ACTA N°15 DE COMITÉ TÉCNICO DE PATRIMONIO HISTÓRICO Y CULTURAL

**CARTAGENA DE INDIAS
04 DE AGOSTO DE 2022**

ACTA No. 15

IV. PRESENTACIÓN DE PROYECTOS PARA SER REVISADOS

CORTES DE PROPUESTA

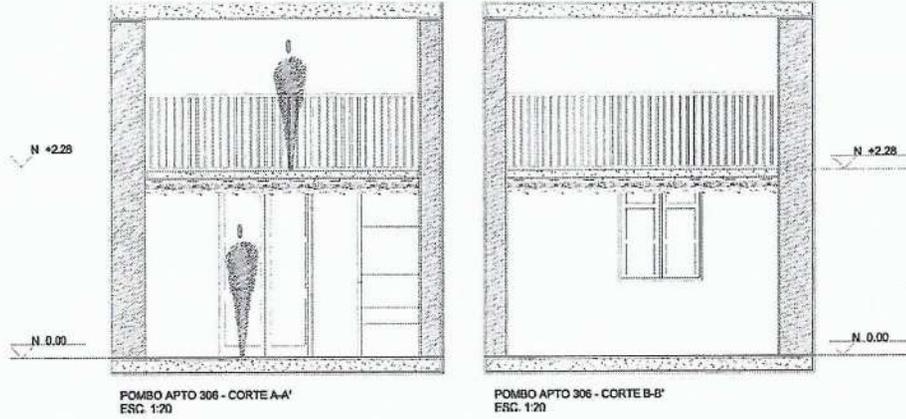
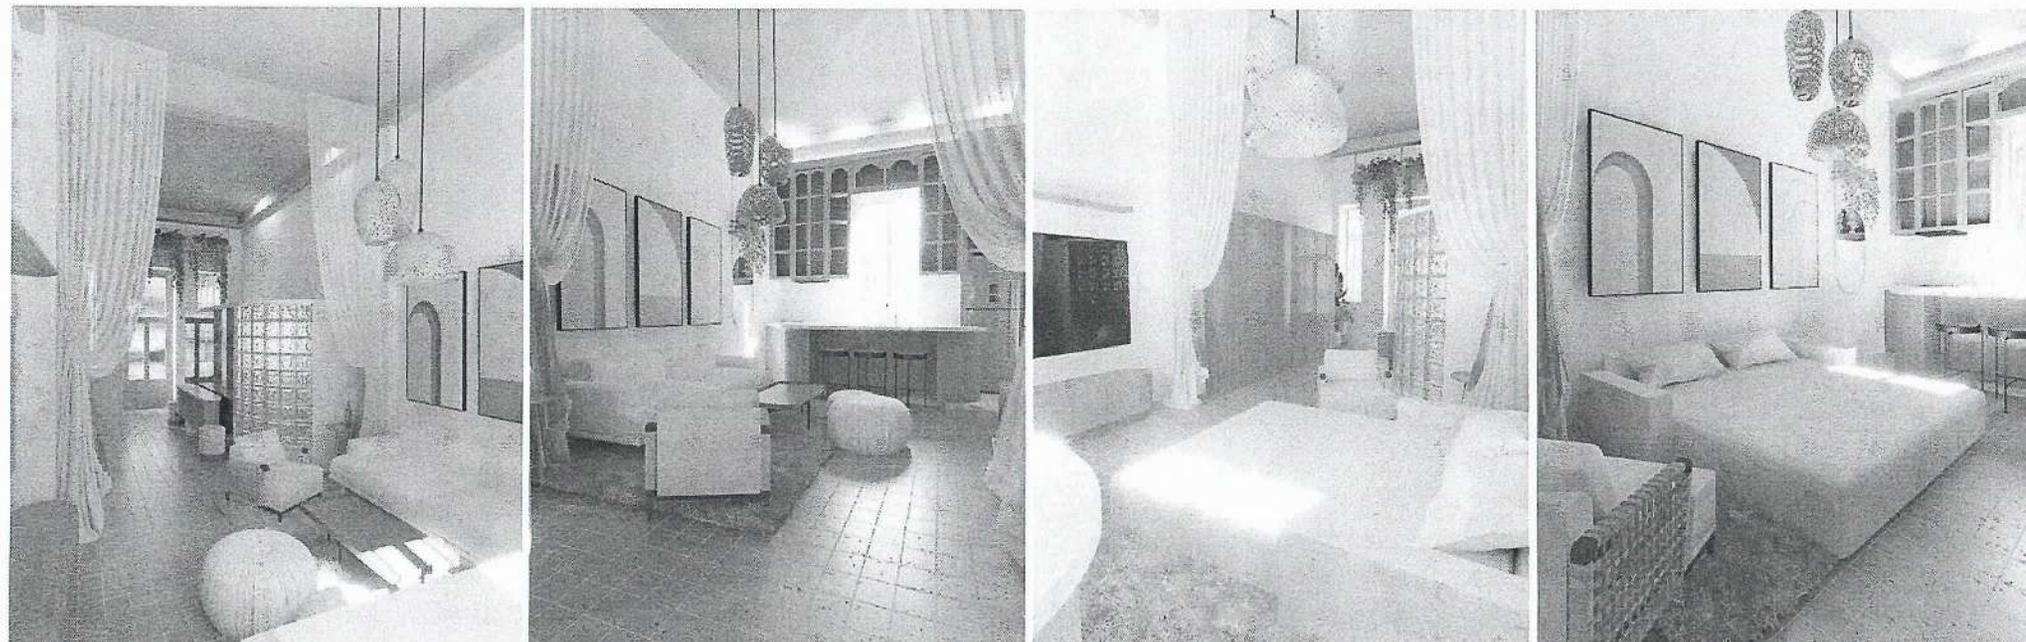
Se recomienda una visita al inmueble con el fin de que se realice lo planteado y se aclara nuevamente que no se permite mantener el mezzanine , ya que no es parte del diseño original del inmueble.
